CONSIDERACIONES ACERCA DEL PROYECTO ARAZATÍ

1 INTRODUCCIÓN

2 Caracterización de la fuente

2.1 Salinidad

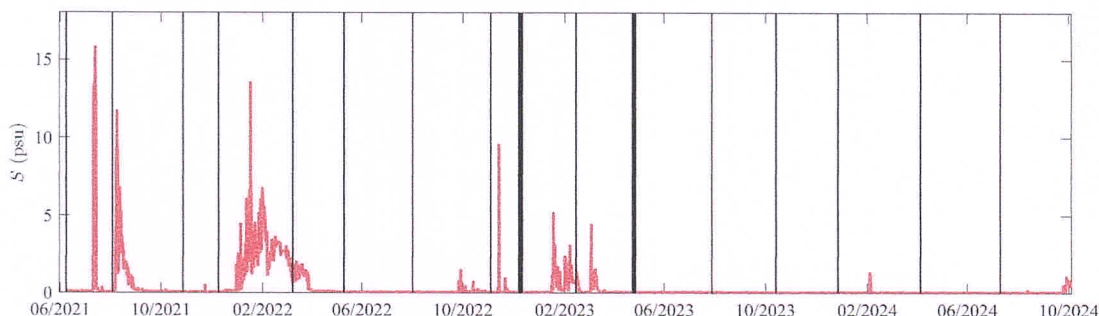
La salinidad en el agua bruta es el parámetro determinante para el funcionamiento de la nueva planta, ya que la misma no tiene capacidad de desalinizar. En consecuencia cuando la salinidad de la fuente supera los valores máximos permitidos por la norma ($250 \text{ mg/l}=0.45\text{psu}$) la planta no es capaz de reducirla.

Por sus características propias de estuario, cabe indicar que el aumento de salinidad en el Río de la Plata y una sequía en la región no siempre son eventos independientes, ya que la salinidad está fuertemente relacionada con el caudal que baja por los ríos (Paraná y Uruguay). A menor aporte fluvial mayor es la cuña salina que ingresa desde el Océano Atlántico. En otras palabras, cuando se da una sequía y se requiere un respaldo a la Planta de Aguas Corrientes, hay mayor probabilidad de tener salinidad fuera de los límites admisibles en el punto seleccionado para la toma.

En el marco del desarrollo de la propuesta, para estimar la frecuencia y duración de períodos de salinidad inadmisibles se utilizaron modelaciones en base a datos que eran insuficientes. En base a esto en los recaudos licitatorios se propuso la construcción de una reserva de agua bruta (polder) con capacidad para 71 días, para ser llenada por bombeo desde el Río de la Plata mientras la salinidad fuera admisible. Cabe destacar que según establece el Contrato, *“no se considera incumplimiento cuando después de 71 días corridos sin condiciones hidrológicas habilitantes los niveles de agua disponible son inferiores a $210.000 \text{ m}^3/\text{día}$ ”*

Ya en este punto resulta cuestionable la conveniencia del sitio propuesto, dado que si el respaldo para 1/3 del abastecimiento se conforma con una reserva a recargarse por bombeo desde el Río de la Plata, bien valdría analizar otros puntos o fuentes. Desde el momento que se requiere una reserva de agua bruta ya no se puede hablar de fuente infinita.

Las mediciones continuas de los últimos tres años detectaron un evento de salinidad inadmisibles de 89 días corridos, con lo cual la reserva propuesta no habría alcanzado. En la siguiente figura se muestra un resumen de las mediciones continuas disponibles, siendo el 0.45 psu el valor máximo permitido en la norma para consumo humano, y 0.23 psu el valor límite impuesto por DINACEA (para limitar bromuros) para la operación de la toma (ambos valores prácticamente coinciden con el eje horizontal en este gráfico).
